**ŽÁDOST O ZMĚNU**

| název projektu:             | Prackovice nad Labem                |

# UPOZORNĚNÍ NA HAVARIJNÍ STAV

## 2. Stoka B Litochovice nad Labem úsek Š21 – Š23

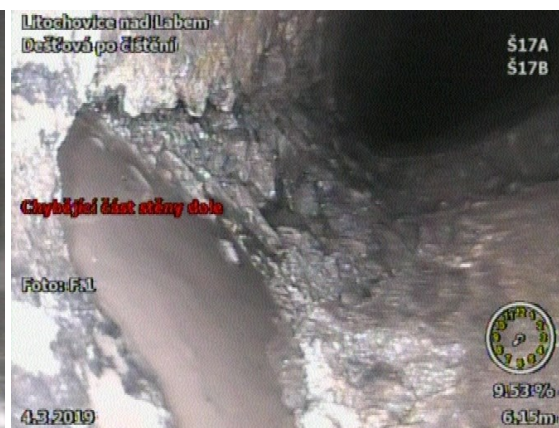
Tento úsek je z větší části součástí původního odvodnění obce. Provedení zděná stoka z lomového kamene. Stoka je zalomena v tomto úseku do pravého úhlu s absencí revizní šachty ve zlomu. Horní část úseku je ve stavu totální destrukce. Stoka je zanešená z 50 %. Stěny jsou z části rozvalené. Na stropě jsou patrné chybějící části zastropení. Stoku nelze čistit.

Na okrajích komunikace jsou již nyní patrné poklesy terénu a je jen otázkou času kdy dojde k úplnému propadu vozovky. Nebezpečí propadu vozovky. Doporučujeme okamžitou sanaci úseků nebo omezení provozu na komunikaci.
